PROCÉDURE DE MISE EN COMPATIBILITÉ N°1 DU PLU AVEC LA DÉCLARATION DE PROJET « LUGE 4 SAISONS »

Réponse à l'avis de la MRAE

SEPTEMBRE 2023

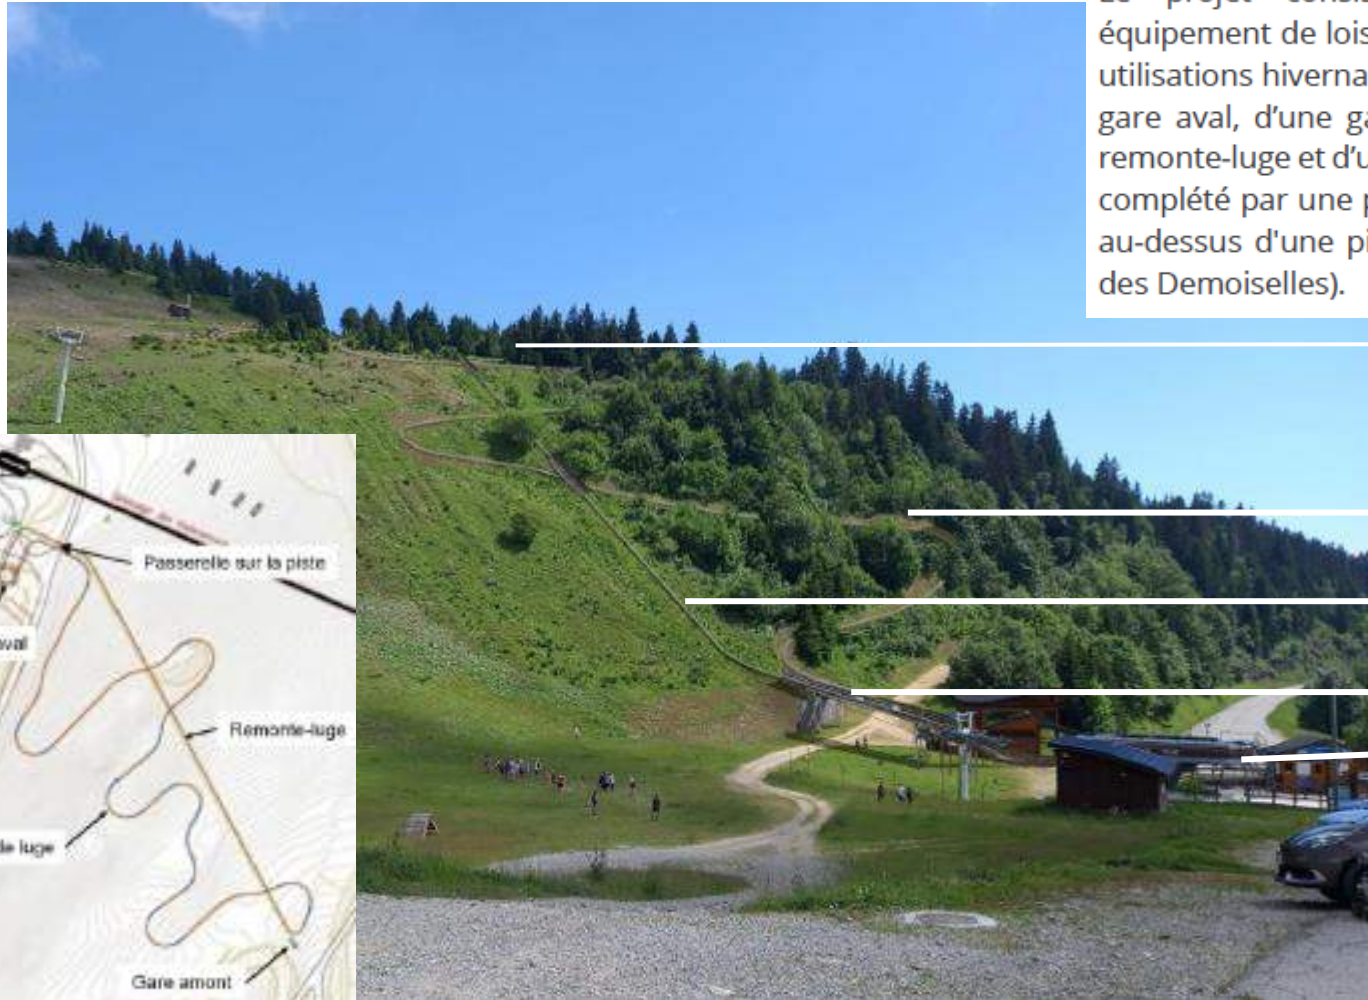
⇒ avis MRAe

« Redéfinir le contenu du projet de mise en compatibilité du PLU au regard des deux aires de stationnement et de stockage définies autour du projet »

=> Ces aires de stationnement et de stockage sont temporaires, pour les besoins du chantier : le projet ne comprend pas la création d'aires de stationnement pérennes.

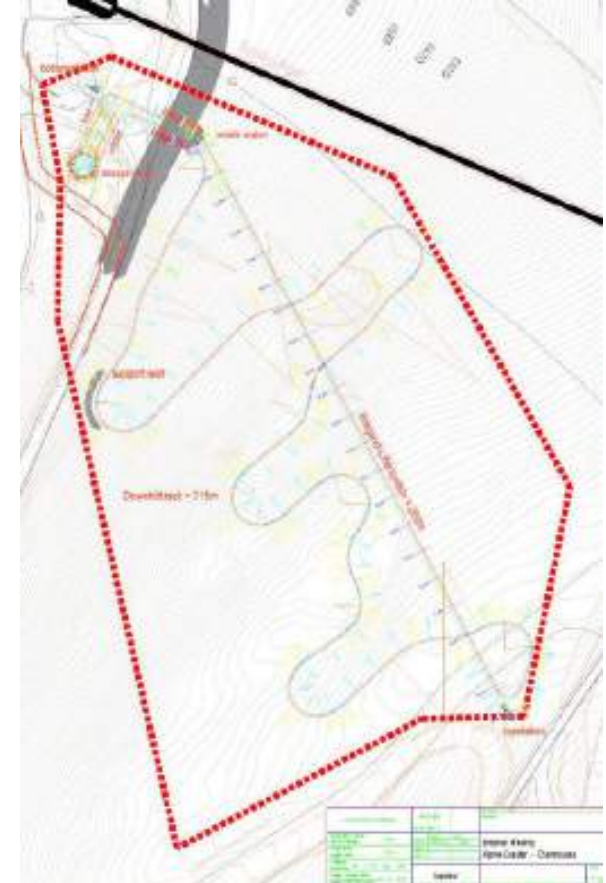
Suite à l'évaluation environnementale du projet et à la consultation de la MRAE, **le tracé de la piste a été redessiné afin de ne pas déboiser de pins cembro** préalablement identifiés sur la zone du projet. En complément, La piste sera intégrée au mieux vis-à-vis de la topographie existante

Pour des soucis d'intégration paysagère, il a été décidé la **suppression de la boucle** afin de permettre un maintien des rails au plus proche du sol évitant ainsi un dispositif important de filet de protection plus impactant visuellement. **Le nombre de virages dans le boisement a également été réduit** afin de diminuer l'emprise de la luge sur ce dernier. Les enjeux environnementaux ont été pris en compte lors des phases de réflexion sur le projet. **Le scénario retenu limite ainsi au maximum l'emprise sur le boisement et réduit les impacts paysagers.**

La zone de projet au regard des parties boisées de la Cembraie de Chamrousse

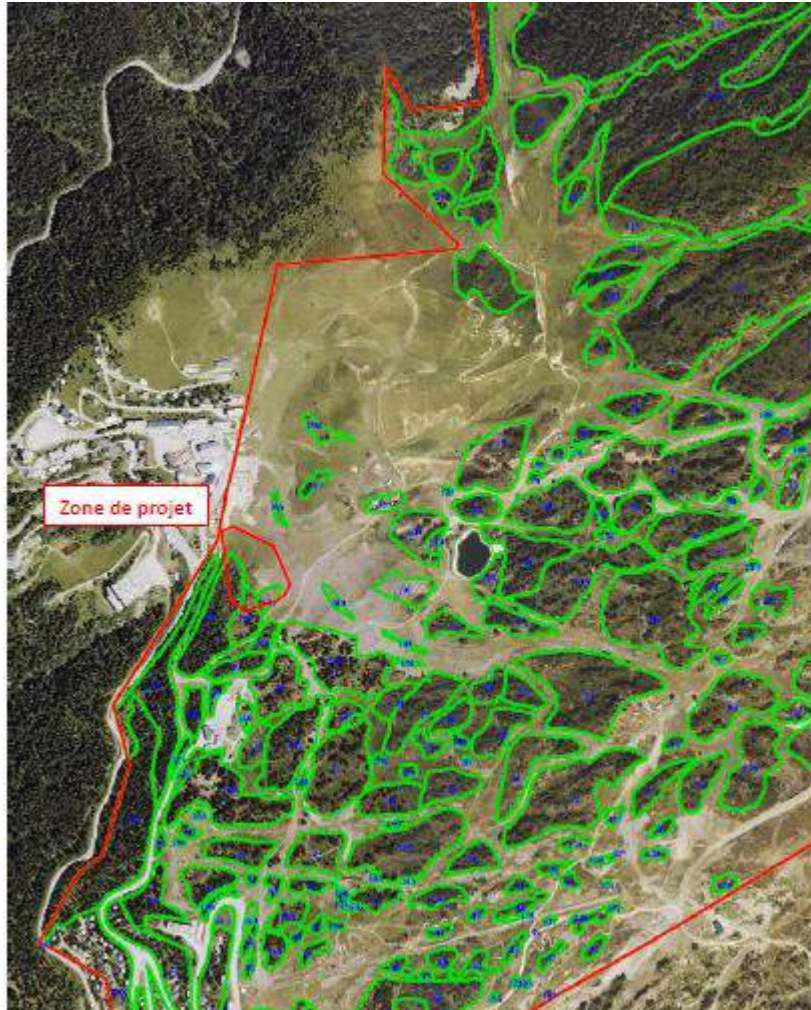
⇒ avis MRAe

« la collectivité n'explore pas la possibilité de renforcer cette mesure par leur classement en tant qu'arbres remarquables, et donc en tant qu'élément du patrimoine paysager à protéger en vertu de l'article L.151-19 du code de l'urbanisme »

La mesure a pour objectif d'éviter la destruction des espèces forestières les plus sensibles lors des opérations de défrichage. Elle concerne les pins cembro et pins à crochets, situés sur la partie haute du projet.

Ces derniers ont été **identifiés et marqués**. **Lors du défrichage, aucun de ces individus ne sera abattu**. Ainsi, les essences forestières les plus sensibles seront évitées.

INSERTION DU PROJET EN VUE ELOIGNEE EN EXPLOITATION DIURNE ESTIVALE

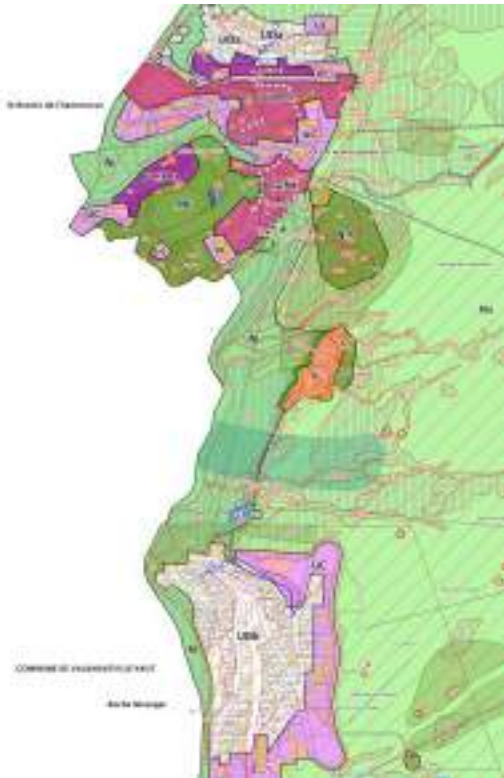
⇒ avis MRAe

« ré-évaluer le niveau d'impact résiduel retenu dans l'évaluation environnementale vis-à-vis du paysage et du patrimoine, et de renforcer les mesures ERC visant à favoriser l'intégration du projet dans son environnement »

- **Projet situé à proximité d'une zone urbanisée** et donc dans un contexte anthropique : résidences, route, parking, remontée mécanique, front de neige...
- La hauteur de la luge ne dépassant pas 1,25 mètre de hauteur, **les filets de sécurité ne seront pas nécessaires**. L'impact paysager en sera réduit.
- **Les terrassements, de faible ampleur, auront un effet modéré** (en particulier au niveau de la piste de montée) pendant et après travaux **avant le retour à une dynamique naturelle de la végétation** pour les sols laissés à nu.
- Le projet étant en partie situé une **zone boisée**, les effets paysagers du projet seront réduits.
- **Locaux techniques et gares seront habillés de manière à conserver une cohérence architecturale** avec les autres aménagements du secteur (une partie de la gare aval étant enterrée).
